O CENTRÁLNEJ MESTSKEJ ZÓNE – PRIESTOR UVOĽNENÝ ŽELEZNICOU
 10 časť – zmena územného plánu a súlad návrhu s výsledkami participačného procesu
 Trenčín si TY – druhá časť

v.č.: 01 – VÝREZ Z NÁVRHU ZMIEN A DOPLNKOV č. 4 ÚPN – CMZ TREČÍN

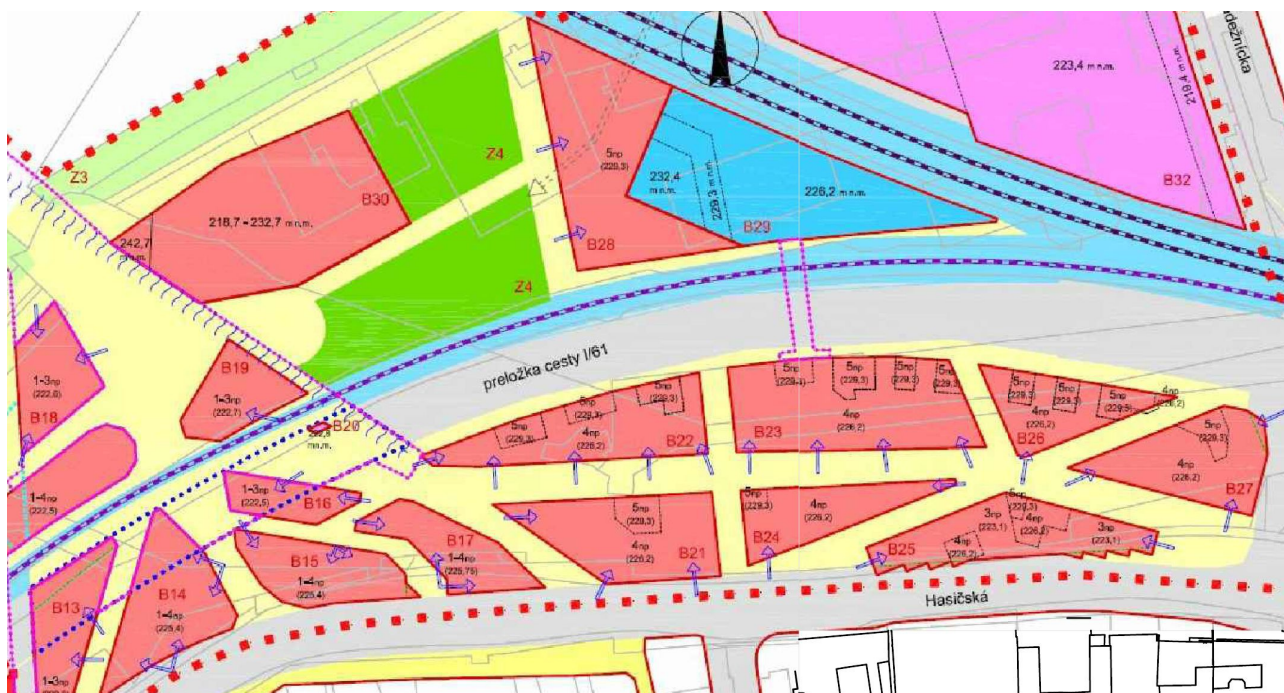
Ale aby som bol spravodlivý. Z tých dvoch zelených plôch na výkrese č. 01 bude pravdepodobne na hradnú vežu vidno a bude sa tam dať aj sedieť, ale to je žalostne málo. Ak by sa sem mali sústrediť všetky aktivity ktoré občania v tomto území požadovali a očakávajú, tak by ani tu neostala takmer žiadna kompaktná zeleň. Plocha zelene je jednoducho neprijateľne malá a sústredená len do jednej polohy. A čo zvyšok územia? Skutočne ho chceme celé zabetónovať?

v.č.02 - rez blokmi B24 – B 23 a B28

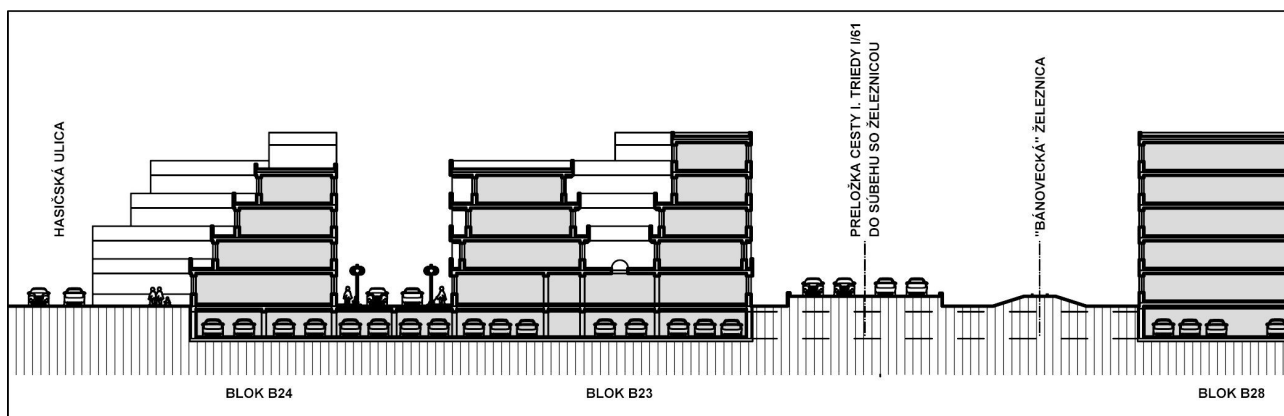
Na výkrese č. 02 je rez blokmi B24 – B23 a B28. Je to len teoretická možnosť, ale možnosť veľmi reálna.

Toto riešenie spĺňa všetky požiadavky stanovené v regulatívoch a špeciálnych regulatívoch navrhnutých v zmenách a doplnkoch č. 4 ÚPN – CMZ mesta Trenčín.

Keď sa na tento výkres pozriete, koľko priestoru pre súvislejšiu verejnú zeleň tu vidíte? A ak si spomeniete na závery z participačného procesu Trenčín si TY, ktorým som sa venoval v predchádzajúcom článku, zdá sa vám, že toto riešenie korešponduje s požiadavkami a očakávaniami obyvateľov? Ja tu skôr vidím naplnené obavy z masívnej zástavby tohto územia.

alebo nie, bude to zeleň súkromná, verejne neprístupná. A žiadnej verejne prístupnej zelene na teréne tu niet. Žiadne prechádzky s kočíkom, žiadne pieskoviská, žiadne detské ihriská, žiadni seniori na lavičkách a samozrejme žiaden výhľad na hrad a už vôbec nie na strechy starého mesta.
